- Que se ha estimado necesario responder a las consultas formuladas al DGC por los Licitantes y Grupos Licitantes.
- Que, de acuerdo a lo dispuesto en el artículo 18 del D.S. MOP N°956 de 1997, Reglamento de la Ley de Concesiones de Obras Públicas, las aclaraciones, rectificaciones, enmiendas o adiciones a las Bases de Licitación, así como las respuestas a las consultas formuladas al DGC sobre éstas, serán incluidas en comunicaciones denominadas Circulares Aclaratorias, dirigidas a todos los licitantes.

RESUELVO:

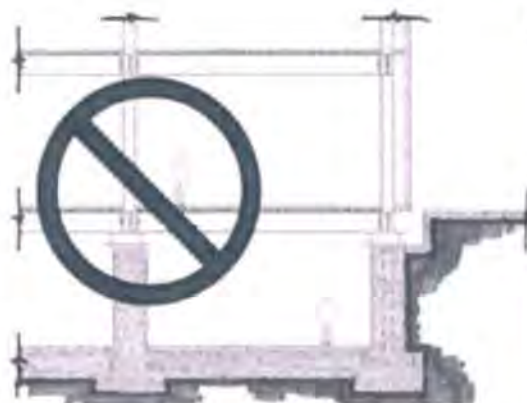
- 424.** (230) De acuerdo a lo señalado en el documento 0.007 CD Cálculo Estructural 12-2019 ítem 2.3.1 xxviii. La provisión del sistema de aislación deberá contemplar al menos 2 aisladores extras de cada tipo usado en obra con su respectivo marco de compresión. Se solicita entonces que la necesidad del marco de compresión quede restringido a los requerimientos del fabricante.

R.: Remítase a lo dispuesto en los artículos 1.3.4 y 2.4.1 de las Bases de Licitación, en particular en este último al literal a.2.3 "Proyecto de Cálculo Estructural" previamente modificado mediante Circular Aclaratoria N°2, y a los antecedentes complementarios entregados a través de Ordinario N°41 de 20 de mayo de 2020 de la Unidad de Hospitales de la Dirección General de Concesiones de Obras Públicas.
